Sygnatura: ZP/128/2020

Sprawa: **Przetarg nieograniczony na roboty budowlane: „Budowa Budynku Radioterapii w ramach Drugiego etapu Centrum Kliniczno-Dydaktycznego Uniwersytetu Medycznego w Łodzi wraz z Akademickim Ośrodkiem Onkologicznym, z dostawami ”**

Działając w oparciu art. 38 ustawy z dnia 29.01.2004 r. Prawo zamówień publicznych Zamawiający udziela wyjaśnień treści Specyfikacji Istotnych Warunków Zamówienia.

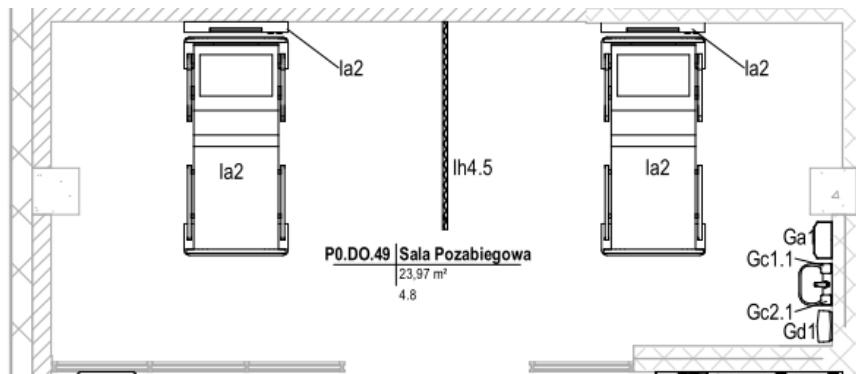
oraz w opisie 240-IP-BR-00-DR-R-00202 istnieją okna o nazwie „O1”, lecz na rzutach architektury i w zestawieniach okien nie są przedstawione. Prosimy o przedstawienie specyfikacji technicznej dla tego okna lub informację czy wchodzi one w zakres przetargu

Odpowiedź: W rzutach branży architektonicznej oraz zestawieniach ślusarki przedstawiono prawidłowe oznaczenia okien, które należy traktować jako nadrzędne.

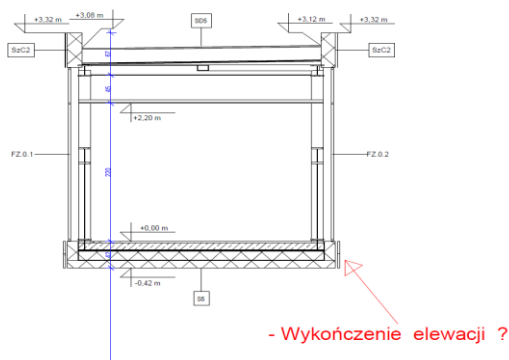
685. Dotyczy DACH: W pliku Załącznik nr 2.01 do siwz - kosztorys architektura i konstrukcja, brak pozycji dotyczącej wywinięcia warstw izolacyjnych na atyki SzC1 – paroizolacja. Prosimy o wskazanie pozycji w kosztorysie, w której należy uwzględnić tę warstwę lub korektę kosztorysu.

Odpowiedź: Uzupełniono pozycje 142 i 151 kosztorysu o informacje, że należy w nich ująć wywinięcie paroizolacji na atykę. Wprowadzono zmiany w nakładach zgodnie z REWIZJĄ D załącznika nr 2.01 do siwz..

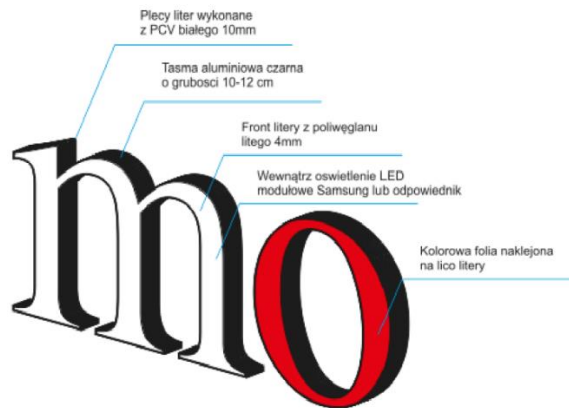
- korpusy liter wykonane z aluminium malowanego proszkowo, lico liter wykonane z plexi, lub w postaci napinanej,

- całość zamontowana na podkonstrukcji aluminiowej,
- logo podświetlane LED – każda litera podświetlona od wewnątrz.

W dokumentacji brak informacji na temat brzmienia napisu, wysokości liter, wymiarów i wyglądu logo. Prosimy o udzielenie powyższych informacji.

Odpowiedź: Do wykonania są: 5 szt. napisów RADIOTERAPIA poziomych, 1 szt. napis RADIOTERAPIA pionowy oraz 1 szt. napisu PORADNIA poziomy.

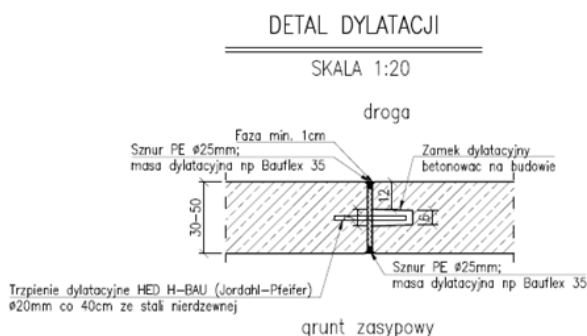
775. Nawiązując do odpowiedzi Zamawiającego nr 303 z dnia 22.02.2021r., prosimy o doprecyzowanie opisu przedmiotu zamówienia. W SIWZ brak jest wyłączenia części robót i wyposażenia obejmującego Zakład Medycyny Nuklearnej.

Odpowiedź: Zakres robót i wyposażenia w Zakładzie Medycyny Nuklearnej określony jest w kosztorysach nakładczych.
